RESOLUCIÓN N° 002092 (24 SEP. 2024)

“Por la cual se resuelven unos recursos de reposición interpuestos en contra de la Resolución 1351 del 5 de julio de 2024 y se toman otras determinaciones”

Por medio de la Resolución 1351 del 5 de julio de 2024, esta Autoridad Nacional autorizó la modificación de la Licencia Ambiental otorgada mediante Resolución 1326 del 05 de agosto de 2020 (modificación 1 de la Licencia Ambiental del proyecto UPME 01 de 2013 (Soacha – Tequendama).

Figura 9 Ingreso Acc-306 a torre 306

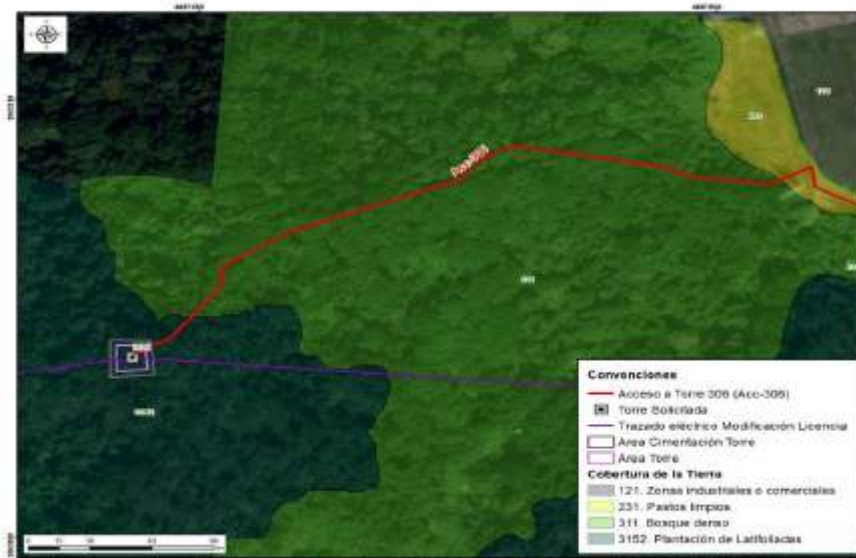
cobertura de bosque denso y de plantación latifoliadas que permite llegar al sitio de torre 306, tal y como se observa en las siguientes figuras.

Respecto a lo señalado por ANLA frente a la discrepancia entre lo mencionado en el capítulo 3 del complemento del EIA y lo presentado en el MAG sobre la rocería planteada, se aclara que no se realizarán actividades de mantenimiento tipo rocería, teniendo en cuenta las características mencionadas anteriormente y, por lo tanto, parte del acceso no se incluyó en la capa “área proyecto” del MAG y, por lo tanto, parte del acceso no se incluyó en la capa “área proyecto” del MAG. Por lo anterior, se aclara que la diferencia advertida por la autoridad obedece a un error involuntario con lo presentado en el MAG.

Con base en los argumentos mencionados, se concluye que el camino/sendero existe por estar dentro de las coberturas de pastos limpios, bosque denso y plantación latifoliada. Asimismo, que este no requiere realizar actividades de mantenimiento tipo rocería y aprovechamiento forestal, siendo procedente que ANLA viabilice ambientalmente el acceso requerido por GEB para el sitio de torre 306.

Figura 12 Ingreso Acc-307 a torre 307

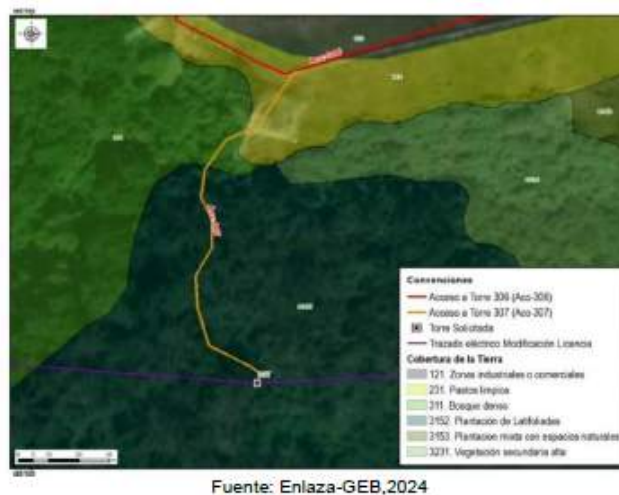
Para llegar al ingreso al acceso acc-307 se inicia en el carretable privado de la subestación acc-306 por aproximadamente 110 m, el cual se ubica sobre una cobertura de zonas industriales o comerciales. Posteriormente, se continua sobre un camino con cobertura de pastos limpios, bordeando el cerramiento de la subestación por aproximadamente 300 m km hasta llegar al ingreso del acceso acc-307 correspondiente al sendero existente de cobertura de bosque denso y de plantación latifoliadas por aproximadamente 130.49 m hasta llegar al sitio de la torre 307, como se observa en las figuras 1

Respecto a la discrepancia entre lo mencionado en el capítulo 3 del complemento del EIA y lo presentado en el MAG sobre la rocería planteada, se aclara que no se realizarán actividades de mantenimiento tipo rocería, teniendo en cuenta las características mencionadas anteriormente, por lo tanto, la diferencia obedeció a un error involuntario.

Respecto a lo señalado por ANLA frente a la discrepancia entre lo mencionado en el capítulo 3 del complemento del EIA y lo presentado en el MAG sobre la rocería planteada, se aclara que no se realizarán actividades de mantenimiento tipo rocería, teniendo en cuenta las características mencionadas anteriormente. Por lo tanto, se aclara que la diferencia advertida por la autoridad obedece a un error involuntario con lo presentado en el MAG.

Con fundamento en los argumentos mencionados anteriormente, se concluye que el camino/sendero es existente por que se demarca a lo largo del trazado dentro de las coberturas de pastos limpios, bosque denso y plantación latifoliada. Asimismo, que este no

Figura 34 Acc-312 en la zonificación y sub-zonificación del DMI

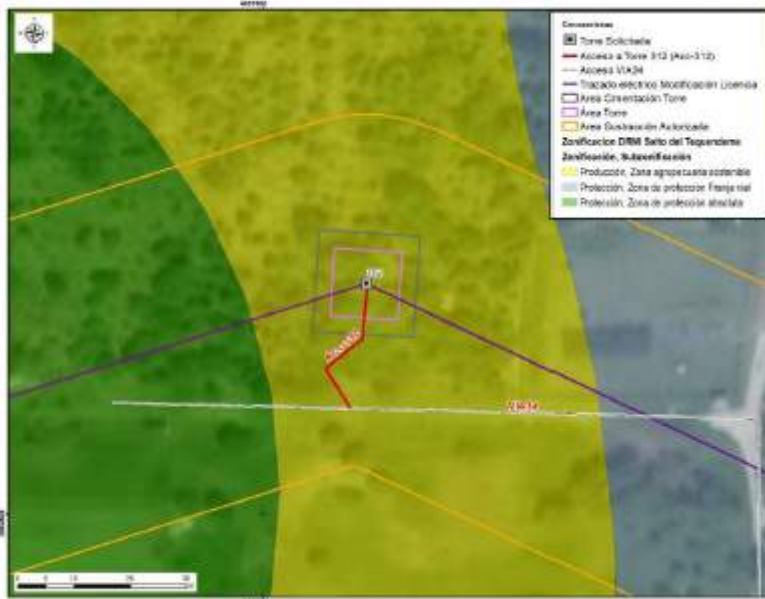
El camino/sendero ACC-312 se encuentra sobre cobertura de plantación mixta con espacios naturales, en el cual no es necesario tramitar el permiso de aprovechamiento forestal. Por el tipo de cobertura, tampoco se requieren actividades de mantenimiento tipo rocería, pues las características de la vegetación del acceso y el ingreso de los materiales y equipos para la construcción y montaje de la torre 312 se realizará de manera peatonal, como se menciona en la tabla 3-8 Descripción de accesos a sitios de torre del capítulo 3. Descripción del proyecto del complemento del EIA. Asimismo, la longitud es de aproximadamente 26.50m hasta el sitio de torre, razón por la cual, no se justifica un

Respecto a lo señalado por ANLA frente a la discrepancia entre lo mencionado en el capítulo 3 del complemento del EIA sobre la rocería planteada y lo presentado en el MAG, se aclara que por las características del terreno mencionadas anteriormente no se realizarán actividades de mantenimiento tipo rocería. Por lo tanto, la diferencia advertida por la autoridad obedece a un error involuntario consignado en el MAG.
